# 浜岡原子力発電所

## 敷地の地質・地質構造（コメント回答）

### 補足説明資料 1 （過去資料における変更の経緯及び修正について）

2019年12月20日

# (参考) 断層分布図の相違点 (第443回審査会合資料提示図面に加筆)

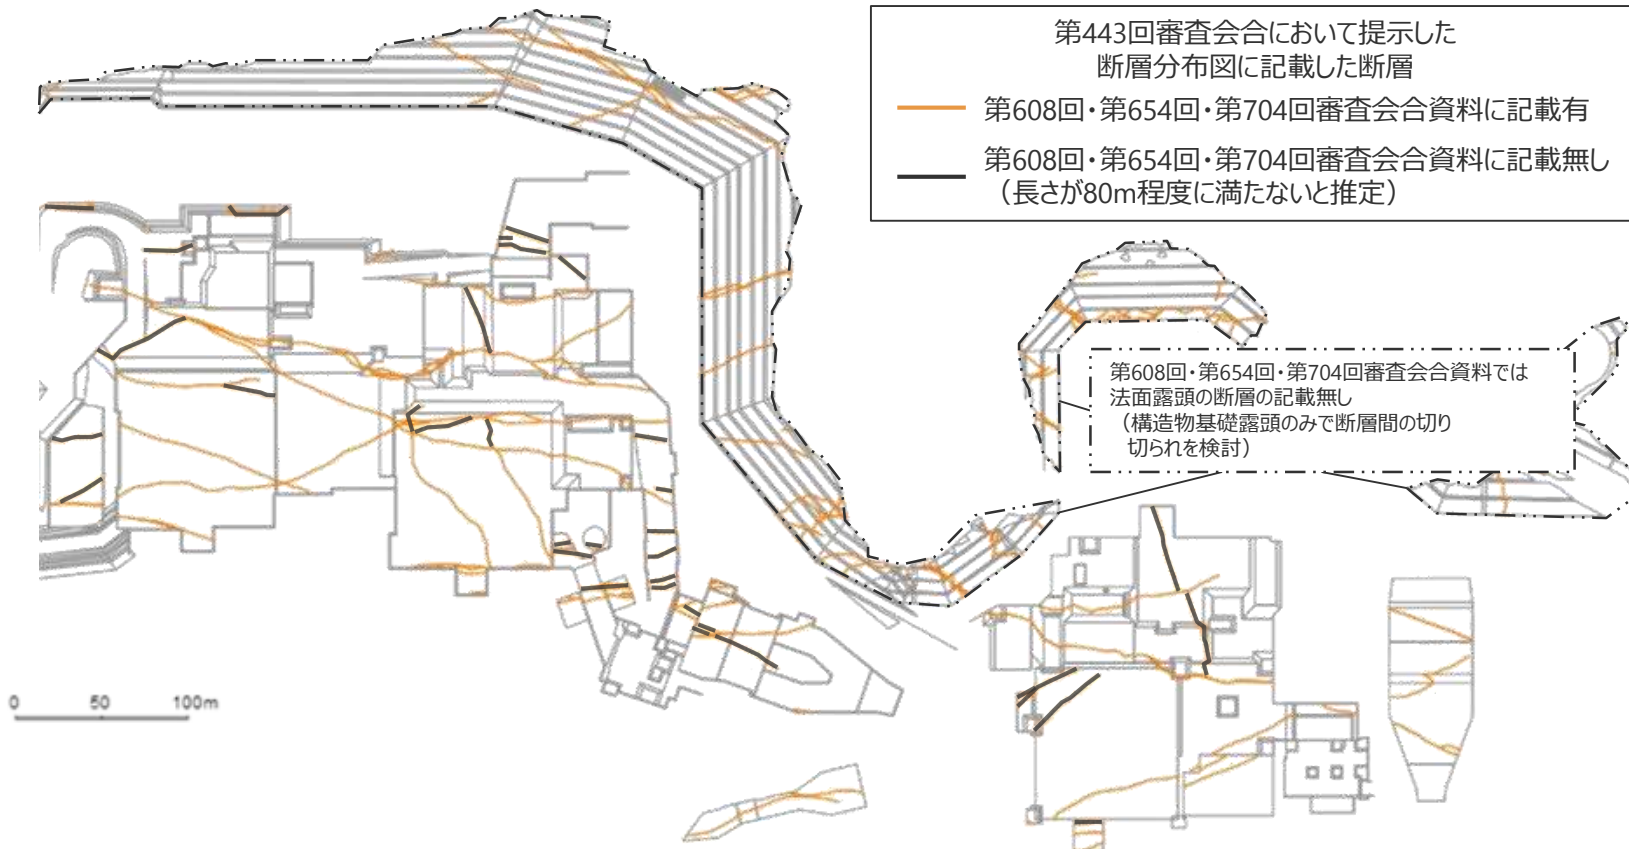
- 敷地の断層の平面分布図に記載した断層について、過去の資料から変更した点をデータに基づき詳細に説明すること。

- 第443回審査会合において提示した断層分布図へ記載した断層の一部は、長さが構造物幅に相当する80m程度に満たないと推定されるため、第608回・第654回・第704回審査会合において提示した断層分布図へは記載していない。

敷地西側 断面図（第654回から第704回の変化箇所）

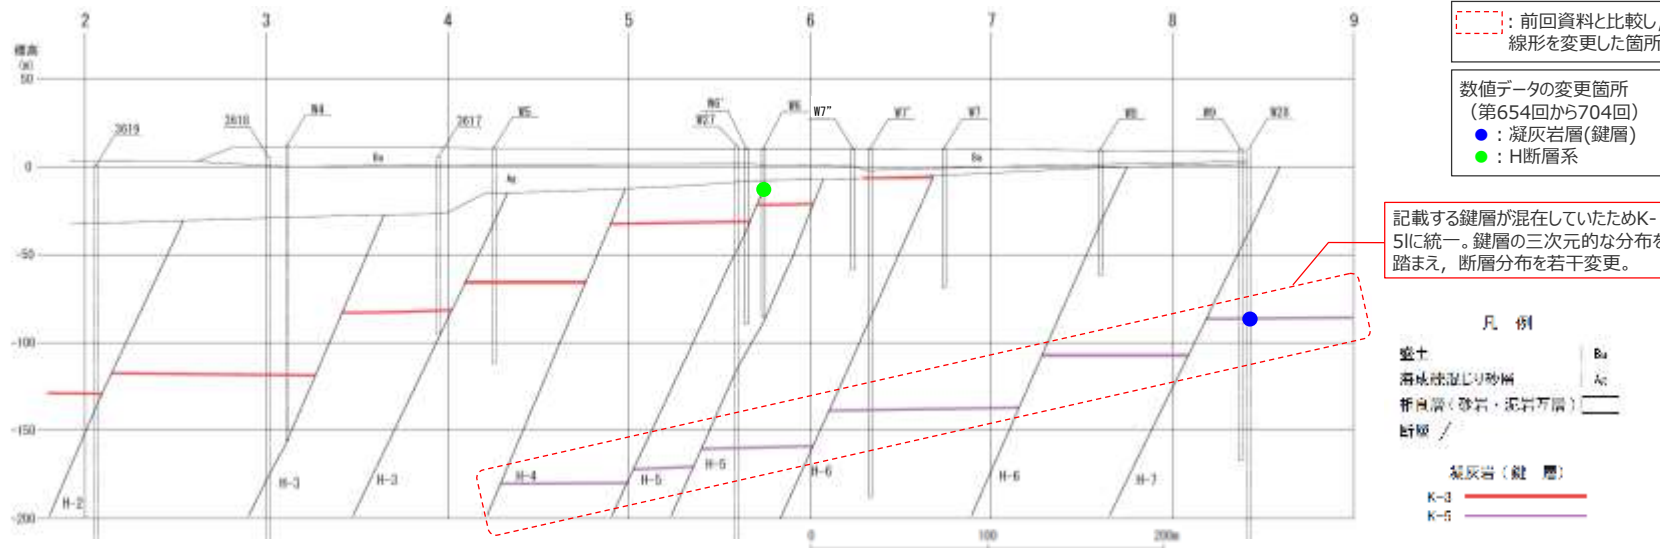
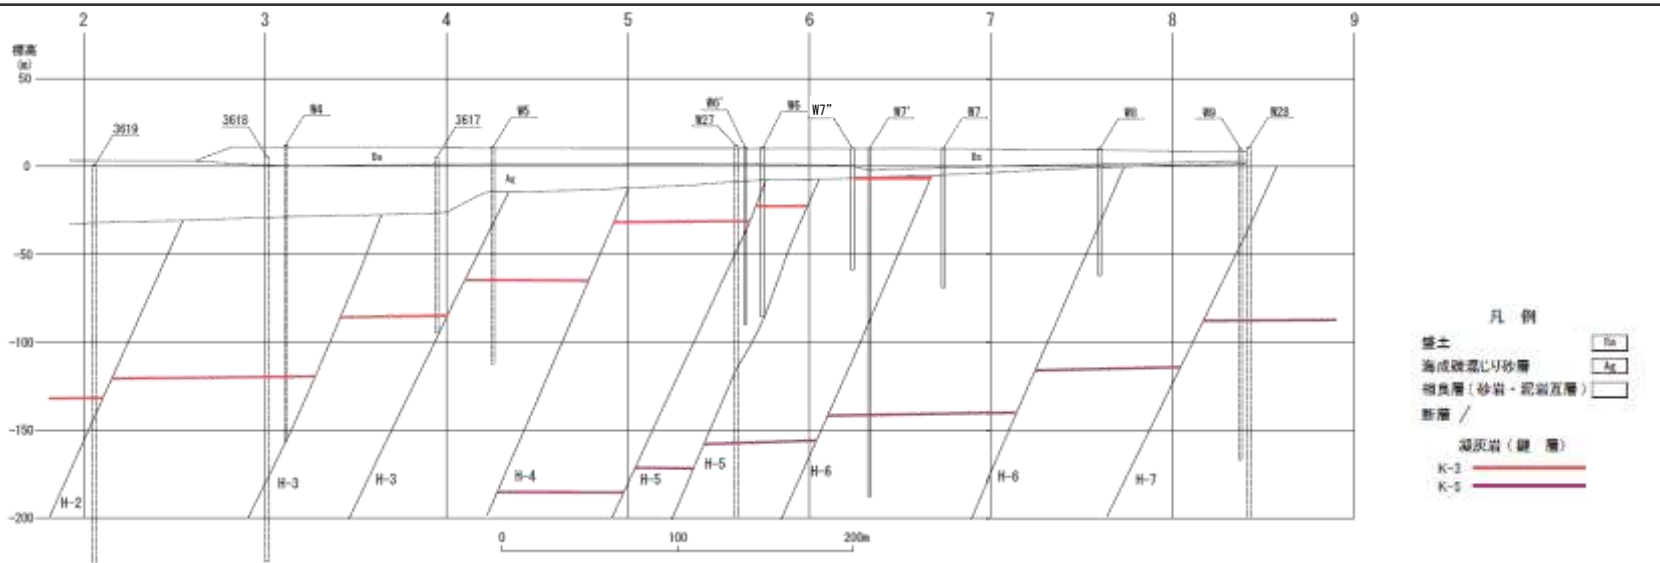
- ・ H断層系の鉛直断面図におけるH断層や凝灰岩層の分布について、過去の資料から変更した点をデータに基づき詳細に説明すること。

H断層系分布図（鉛直断面図）については、1.2(1)及び1.2(2)において説明した鍵層となる凝灰岩層及びH断層系の変更や、地質構造の三次元的な検討結果等に伴い、その線形の変更を実施している。本節では、H断層系分布図（鉛直断面図）の線形変更を伴う主要な変更箇所について、それらとの関連性を説明する。

# 4号原子炉建屋基礎露頭断層分布図の見直し・修正箇所概要

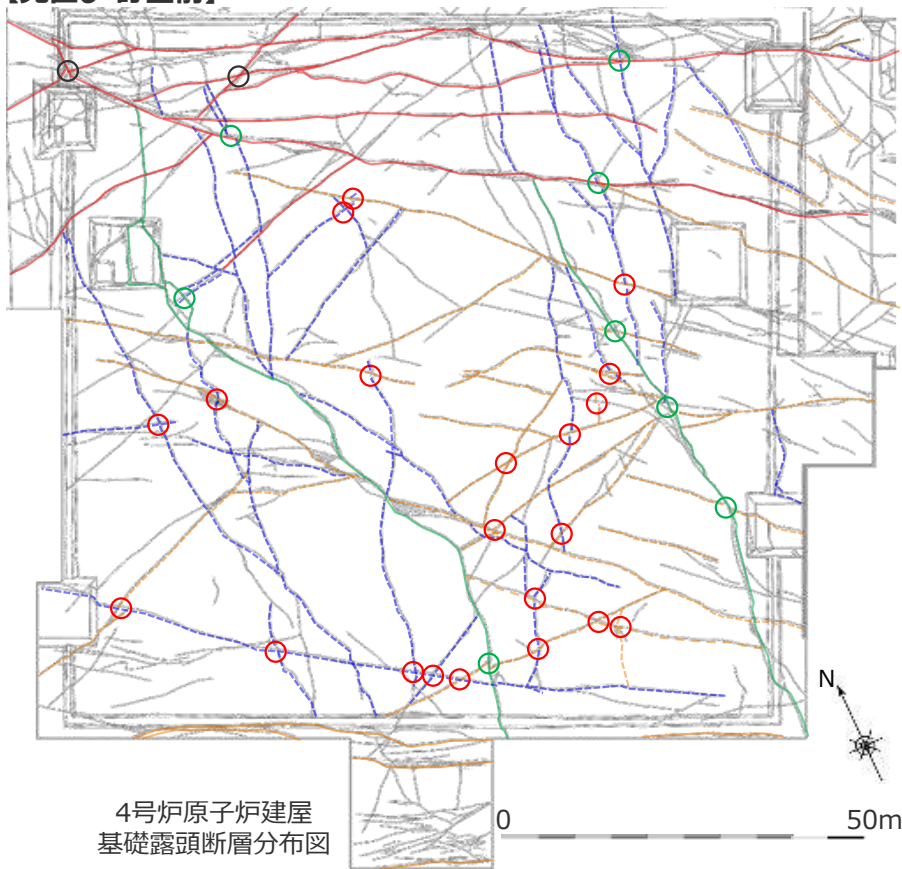
- 第704回審査会合資料で提示した4号原子炉建屋基礎露頭断層分布図（以下、第704回会合図面という。）は、露頭観察記録（1/200スケッチ）から作成した断層分布図に、断層分類の情報を同記録から転記し作成した。
- 今回、本編「3.敷地の地質・地質構造」における同露頭での検討（断層の全長及び各断層グループ間の切り切れ関係）を新たに実施するにあたり、より詳細な情報を有する露頭観察記録（1/100スケッチ）を用いて検討したところ、第704回会合図面の一部断層の評価及び分類（正断層/逆断層、開離型断層/ゆ着型断層）が見直しとなった。なお、本編「3.敷地の地質・地質構造」において示す同露頭での検討結果は、これら評価及び分類の見直しを含む1/100スケッチの露頭観察記録を用いて実施したものである。
- また、改めて第704回会合図面の記載内容を確認した結果、一部の断層の表記に資料作成時の転記ミスによる記載誤りが認められた。

- A<sub>1</sub> : 断層分類（ゆ着型断層/開離型断層）を見直し 3箇所
  - A<sub>2</sub> : 断層センス（正断層/逆断層）を見直し 2箇所
  - B : 断層線形を見直し 2箇所
  - C : 落差の大きい断層に切られる断層ペアの見直し 1箇所
- 次頁より、個別の見直し内容を示す。※
